POR MEDIO DE LA CUAL NO SE AUTORIZA UNA AUTORIZACIÓN DE OCUPACIÓN DE CAUCE Y SE TOMAN OTRAS DETERMINACIONES

Que la Corporación, a través de su grupo técnico evaluó la información presentada por el interesado y realizó visita técnica el día 30 de septiembre de 2023, generándose el Informe Técnico con radicado N° **IT-07808-2023** del 17 de noviembre de 2023, a fin de conceptuar sobre la viabilidad ambiental de autorización de ocupación de cauce, en el cual se realizaron unas observaciones y conclusiones, que hacen parte del acto administrativo y se estableció lo siguiente:

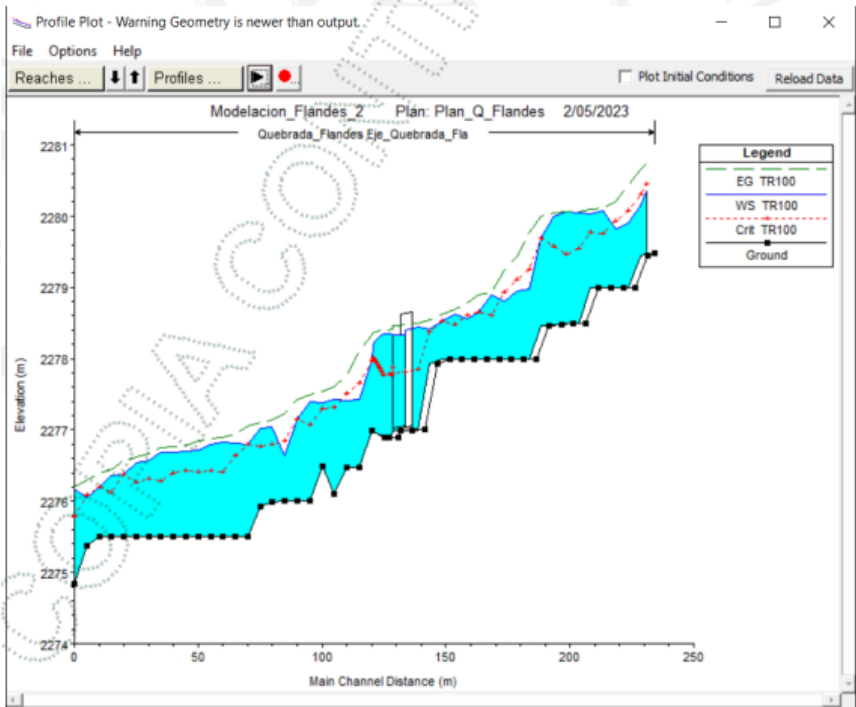
- Se realiza un cálculo de caudales medios y mínimos para la quebrada Flandes y un afluente Sin Nombre. Según los observado en este estudio, donde se determina que la quebrada Sin Nombre (afluente de la quebrada Flandes) tiene mayor área de cuenca que la quebrada Flandes, lo que carece de racionalidad técnica, ya que la cuenca de la quebrada Sin Nombre debería estar incluida en la cuenca de la quebrada Flandes, de forma tal que la cuenca de la quebrada Flandes debería ser mayor a la de su afluente.

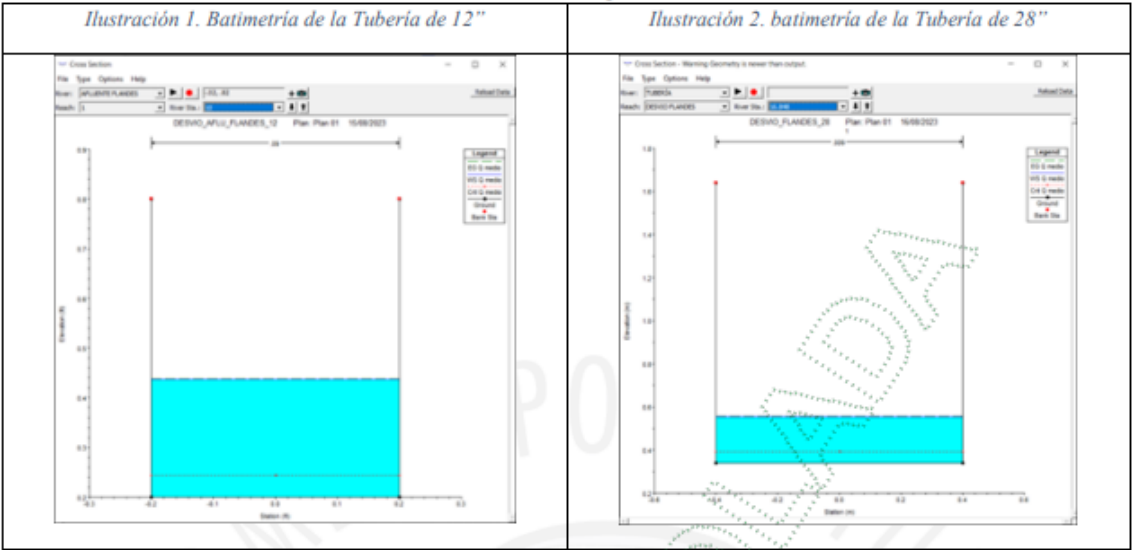
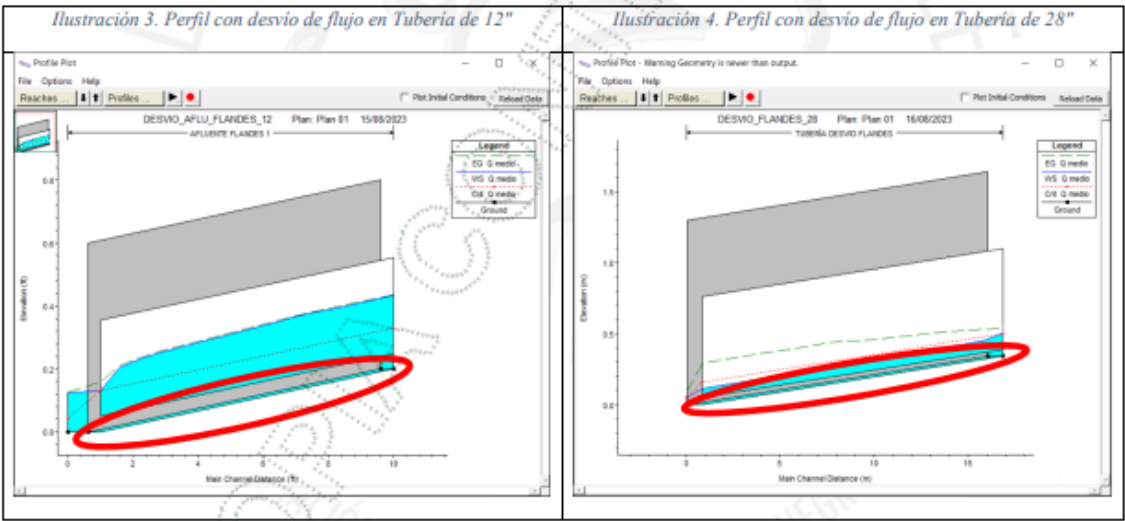
- La modelación de las tuberías provisionales de 12" y 28" presenta errores, ya que el flujo se desvía por debajo de la obra, por lo que no representa las condiciones que tendría la obra bajo el paso de su caudal de diseño. Ver las ilustraciones 4 y 5 con un círculo rojo.

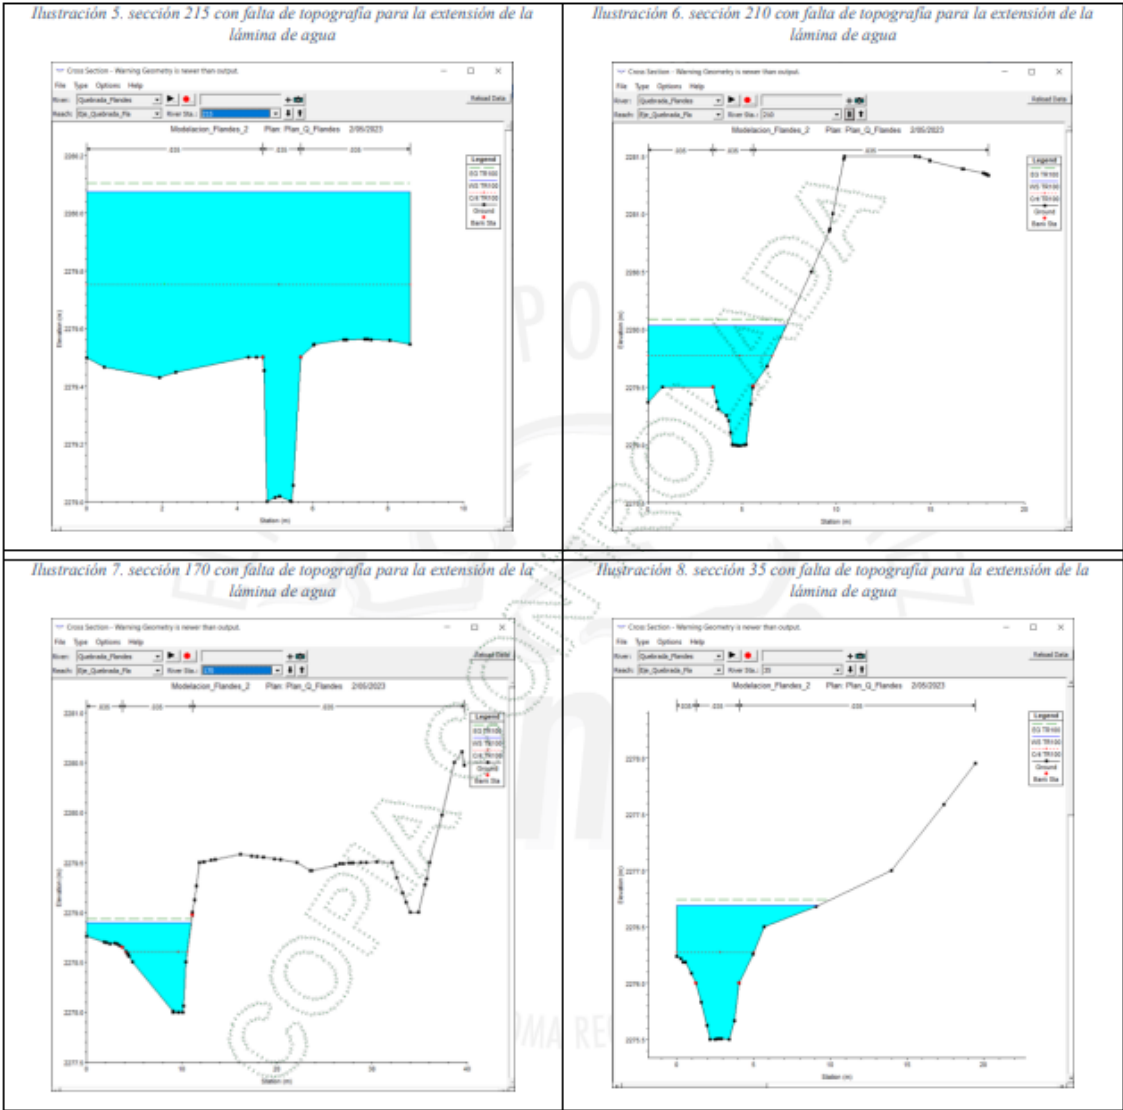
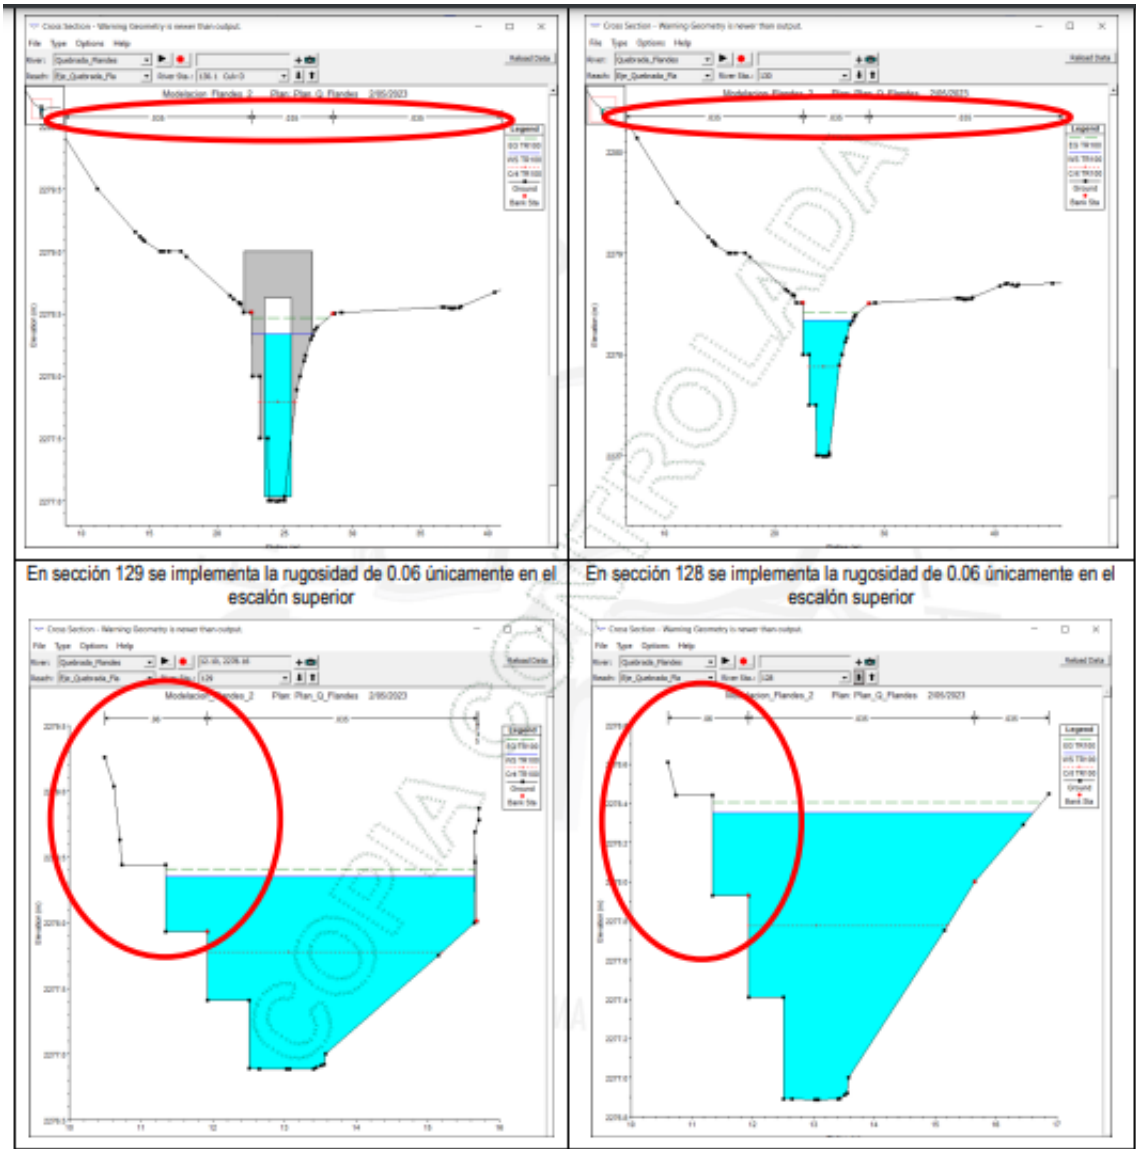
- En las abscisas 215, 210, 170, 164.98, 144.99, 40, 35, 25 y 20 de la modelación para las obras permanentes en condiciones actuales y futuras, no presentan una extensión de topografía suficiente como para observar el comportamiento de la lámina de agua, lo que conlleva a cambios en los componentes hidráulicos que no serían tenidos en cuenta. Se presentan las secciones más destacadas con esta situación.

- El coeficiente de rugosidad en los gaviones de 0.06 no es implementado en la totalidad de la obra, por lo que no representa las condiciones hidráulicas que tendría esta obra. Se presentan las secciones señaladas con un círculo rojo con esta situación.
